DIRECCIÓN DE PREVENCIÓN Y ATENCIÓN DE EMERGENCIAS

CONCEPTO TÉCNICO No. CT - 5256

Localidad	17. LA CANDELARIA
UPZ	94. LA CANDELARIA
Barrio o Sector Catastral	SANTA BÁRBARA
Dirección	CARRERA 4 No. 6A-46
CHIP	AAA0033EOCX
Información Catastral	MANZANA 30, PREDIO 38
Fecha de Visita	Junio 10 de 2008
Área (m^2)	372
Solicitante	CURADURÍA URBANA No. 2
Tipo de Amenaza	REMOCIÓN EN MASA

Figura No. 1. Localización General del Proyecto Ubicado en la Carrera 4 No. 6A-46, en el Plano Normativo de Amenaza por Remoción en Masa (Decreto 190 de 2004).

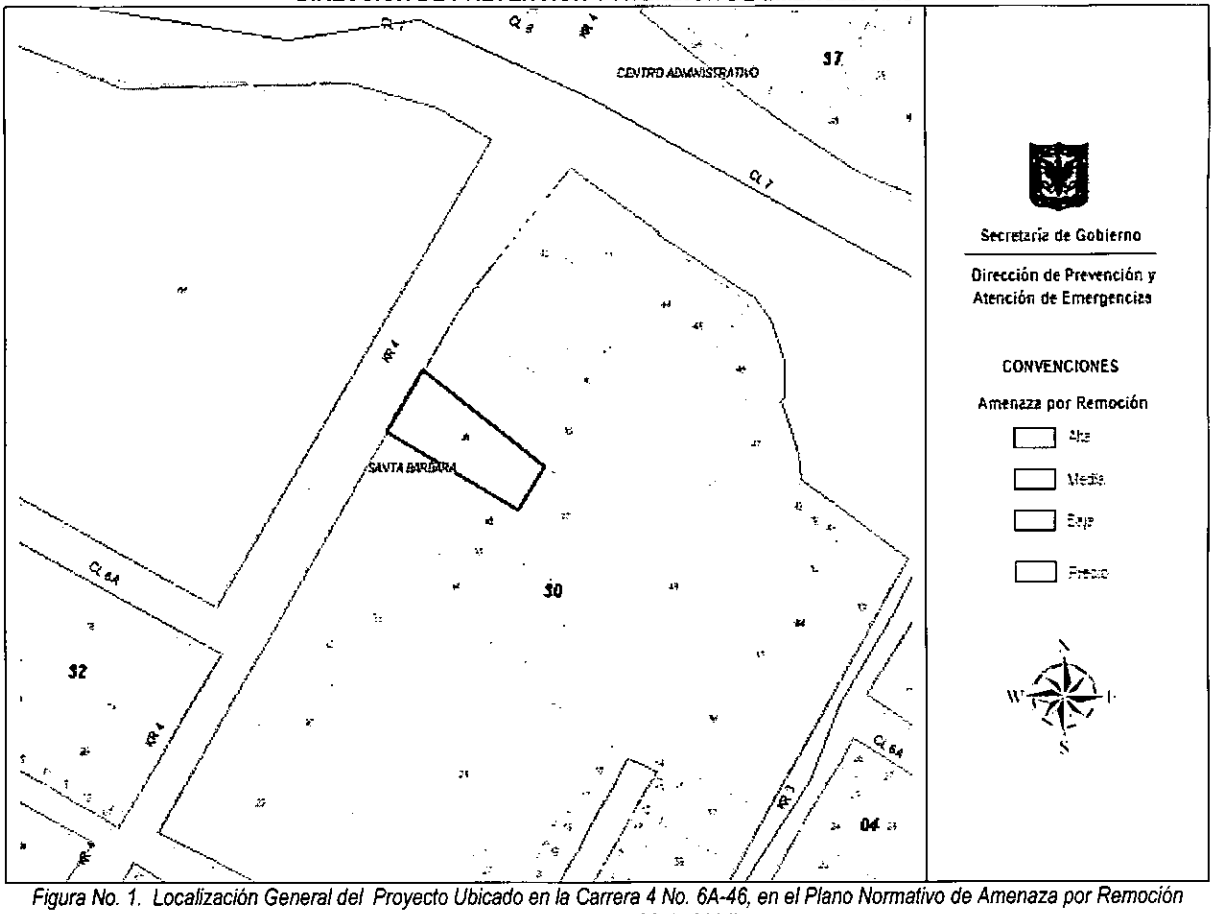
Conforme con el plano normativo "Amenaza por Remoción en Masa" del Plan de Ordenamiento Territorial de Bogotá – POT, el sector donde se localiza el proyecto de la Carrera 4 No. 6A-46, se encuentra en una zona de AMENAZA MEDIA por procesos de remoción en masa (Figura No. 1).
